PROJEKT ZMIAN DO PROJ. UKOŃCZENIA BUDOWY SZKOŁY PODSTAWOWEJ I GIMNAZJUM
zlokalizowanego w Zwonowicach przy ul. Sumińskiej 9d; na parceli nr 315/17

Inwestor Urząd Gminy Łyski 44-295 Łyski ul. Dworcowa 1 A		Branża ARCHITEKTURA		Firma PROJEKTOWO-BUDOWLANA wandl 44-295 Nowa Wieś, ul. Rybnicka 10 tel. (0-32) 430 00 81 Nr ewid. DG-643/93 www.wand2.pl biuro@wand2.pl	
Nazwa projektu PROJEKT BUDOWLANY		Nazwa obiektu mogr inż. arch S. Gruczelek	Nr upr.: 9/11/SLOK Nr ewid.: SL-1511	Podpis	
Nazwa rysunku SZCZEGÓŁ ŚCIANY I ATYKI CZĘŚĆ ISTNIEJĄCA		Sprawdził mgr inż. arch. J. Romińska-Guzda	Nr upr.: 08/POPK/2017 Nr ewid.: OP-0244	Podziałka: 1:20	
Nr rysunku A24		Opracował inż. F. Kolarczyk	Nr upr.: 612/94 Nr ewid.: SLK/BO/3222/02	Nr arkusza	
Data listopad 2025 r		Opracował

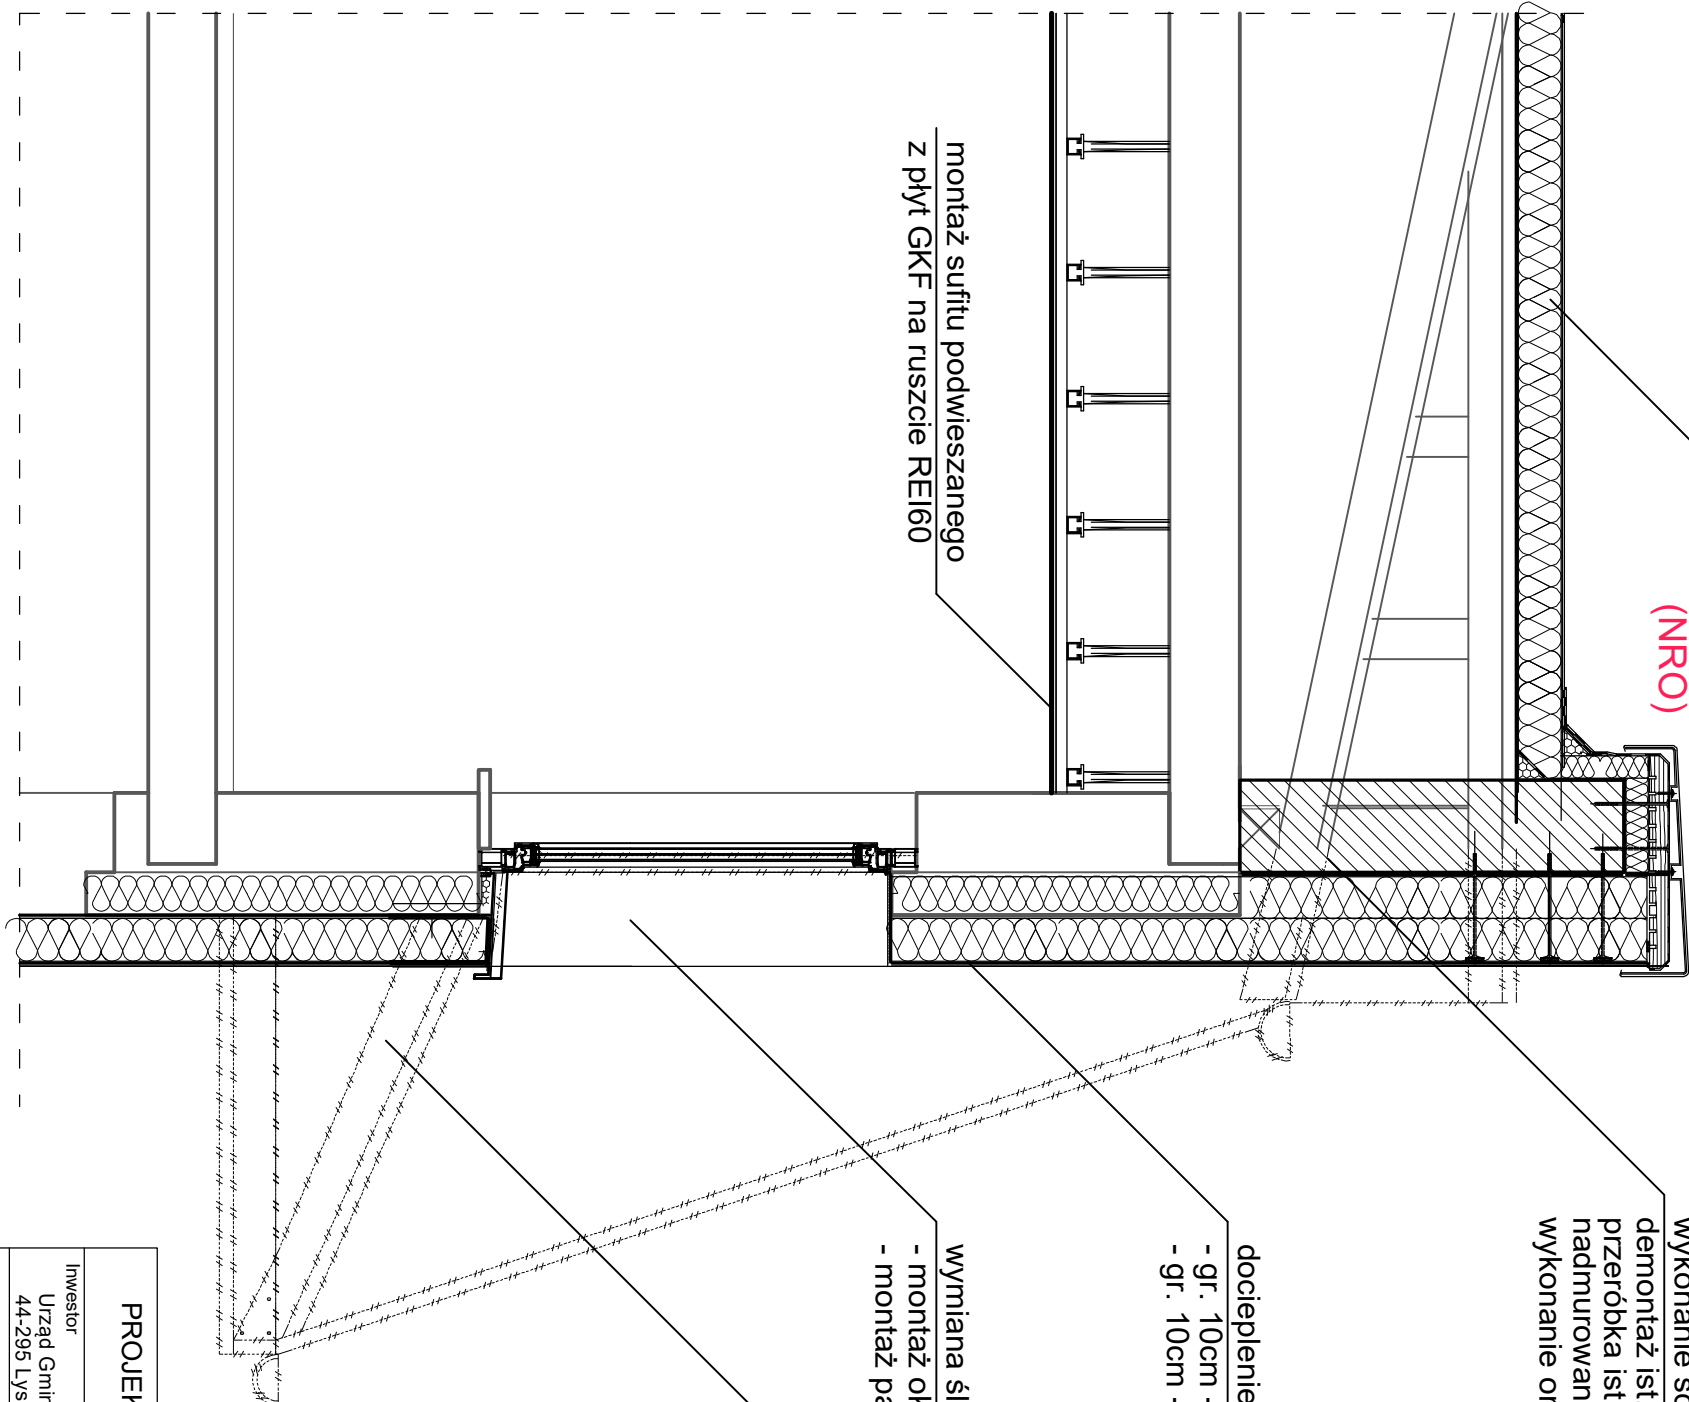
wykonanie docieplenia pokrycia dachowego

naprawa istn. pokrycia
montaż styropapy o gr. 10cm, pokrycie z papy
podkładowej perforowanej i nawierzchniowej
(termoizgrzewalnej, modyfikowanej SBS)
(NRO)

wykonanie ścianki attykowej
demontaż ist. odcinka więźby z poszyciem lukarny
przeróbka istn. więźby i poszycia lukarny
nadmurowanie z bet. komórkowego kl. 600 gr. 24cm wraz z obr. blach.
wykonanie orynnowania i koszy spustowy między attykami

docieplenie istniejących ścian zewnętrznych
- gr. 10cm - elewacja płytami styropianowymi EPS 80 038
- gr. 10cm - pasy międzykondygnacyjne płyty z WEŁNY MINERALNEJ

wymiana ślusarki okiennej
- montaż okien aluminiowych (alternatywnie PCV) wraz obróbką
- montaż parapetów zewnętrznych

likwidacja okapu i dachu mansardowego po obrysie zewn.
- demontaż więźby wraz z poszyciem
- demontaż orynnowania i obróbek blach. oraz montaż nowych odcinków
